改善箇所説明図

改善の内容

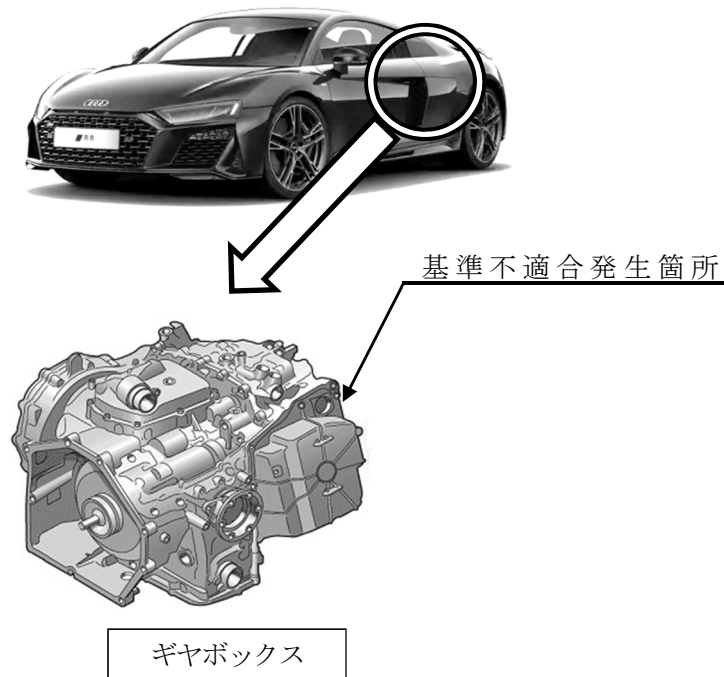
注： は、オイル量を点検し、必要であれば規定量まで充填する部品を示す。

動力伝達装置において、生産工場での装置故障によりギヤボックス内のオイル充填量が不十分なものがある。そのため、クラッチが滑り、最悪の場合、警告メッセージを表示し、動力伝達が遮断されるおそれがある。また、レース場での走行等過酷な走行を行うと、オイルが泡状になり、ブリーザーバルブから漏れ、最悪の場合、火災に至るおそれがある。

全車両、ギヤボックス内のオイル量を点検し、必要であれば規定量まで充填する。
